ご質問への回答

<岡田委員>

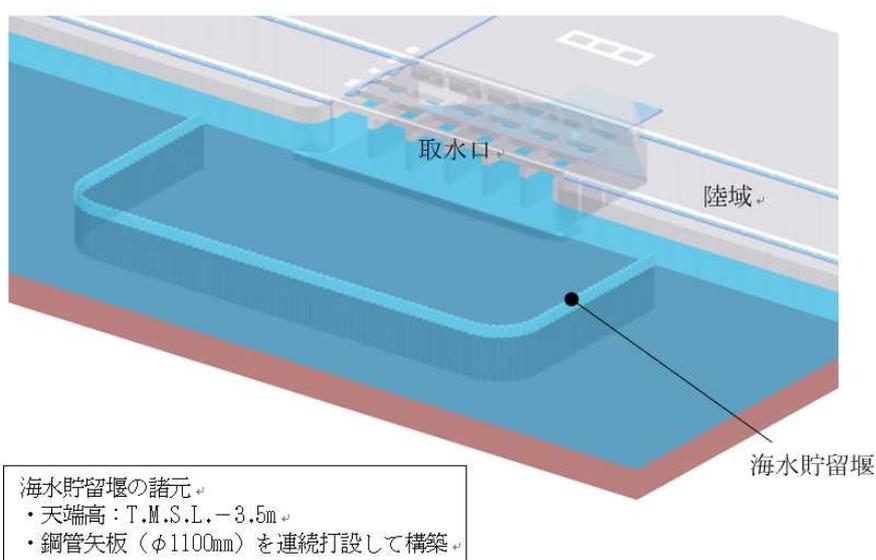
- 1 4頁の⑨防潮堤については以前、基礎部分の液状化で強度が出ない言う事実が判明していたが、ここにある「地下深くの液状化対策について検討を進めています」とはどういう意味か？
- 2 十分な強度にする為の追加工事は完了しているのか？

支持岩盤である西山層より上位は、およそ1万年より前に堆積した砂～粘土互層が堆積しています。このような古い時代の砂や、地表面下20m以上の深い位置の砂については、液状化による被害事例が知られていないため、道路や橋梁等の一般産業施設の設計指針では、通常、液状化しないものとして扱われているのですが、原子力発電所の新規制基準の適合性審査にあたっては、これら以上に安全側の評価を行いました。

審査の中で、当社は、深い位置にある古い時代の砂についても液状化するものと仮定し、さらにその地盤物性のバラツキなども保守的な評価を行って影響評価を行ったところ、防潮堤の杭基礎の一部において液状化の影響を受ける可能性があるかと判断しました。ただし、その影響の程度は、鉄筋コンクリート造の防潮堤そのものが破壊されるような被害ではなく、地中の鋼管杭が曲がるため上部構造に傾きやブロック間の隙間が生じる程度だと評価しており、ただちに防潮堤の機能を喪失するような被災形態にはならないものと考えています。

1～4号機側防潮堤は、6/7号機の安全性確保に必須なものではありませんが、現在、地中深くの砂層を地盤改良するなどの液状化対策工法について検討を進めているところです。
